Objet : Demande d'accès à l'information en lien avec le rapport d'inspection du dossier 7610-15-01-00587-03, Sablière Miller à Morin-Heights.

RAPPORT DE CONTRÔLE

N° d'activité : 3353	N° du document : 30186	N° de gestion doc. : 7610-15-01-00587-03
Type d'activité : Inspection		Sous-Type d'activité : Inspection
But :	Vérifier le bien-fondé de la plainte du 31 juillet 2017 concernant la canalisation d'un cours d'eau, le pompage d'un lac et la présence d'un amas comprenant des matières résiduelles.

**Figure 15**

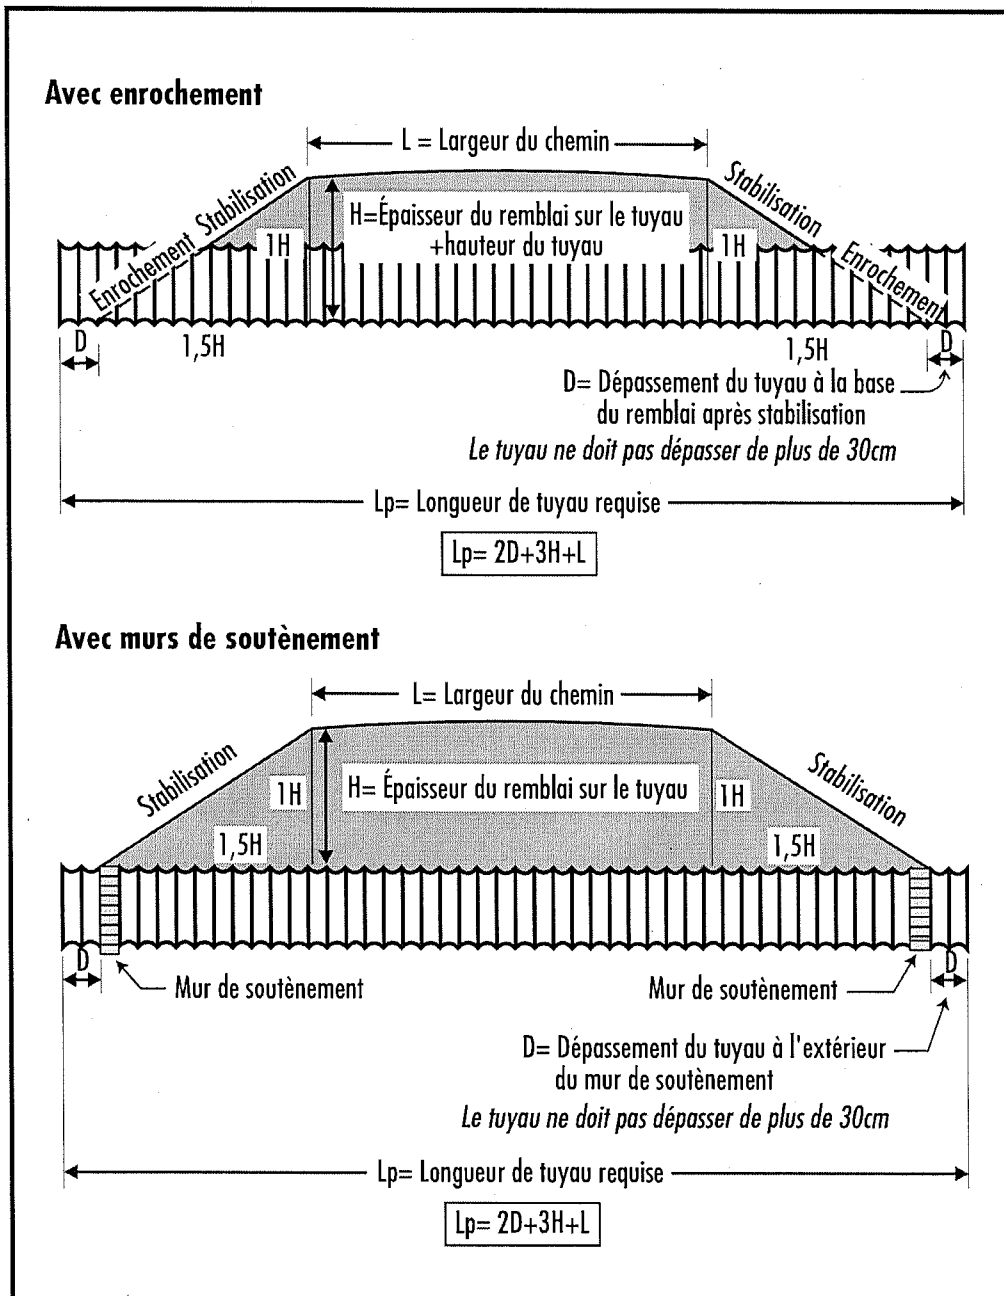
La figure 15 de la section 3.3 du guide explique comment calculer la longueur de tuyau requise pour l'aménagement de ponceaux (annexe 2). Considérant que le chemin actuel sur ce ponceau a une largeur de 9 mètres et que la hauteur maximale finale sera de 10,6 mètres (le ponceau a un diamètre de 0,6 mètre, il y a un remblai de 1 à 2 mètres actuellement par-dessus le ponceau, il y a un ajout de 5 à 7 mètres et qu'un mètre supplémentaire sera ajouté), je détermine que la longueur de tuyau requise est de 41,4 mètres ( $41.4m = (2 \times 0.3m) + (3 \times 10,6m) + 9m$ ). Toutefois, le point c de la section 3.3.5.1 couvrant la stabilisation par la végétation ne fait pas mention de pente à respecter, le point a de cette même section mentionne que lors de stabilisation des remblais à l'aide d'enrochement, que l'on devrait adoucir la pente du talus, qui ne devrait pas excéder 1,5 H : 1 V. De plus, l'article 18 du Règlement sur les normes d'intervention dans les forêts de l'État stipule que la pente du talus du remblai du chemin, non visé au deuxième alinéa, doit être adoucie à un rapport d'au moins 1,5(H) : 1(V). En aucun temps le règlement ou le guide ne mentionne de ratio de pente à respecter concernant la douceur des pentes.

Donc, même si le ratio de pente était de 2,38 H : 1 V en utilisant le 60 mètres de conduites, je considère qu'il s'agit d'un ponceau et non d'une canalisation du cours d'eau et dans ces conditions il n'y a pas de manquement concernant les ponceaux.
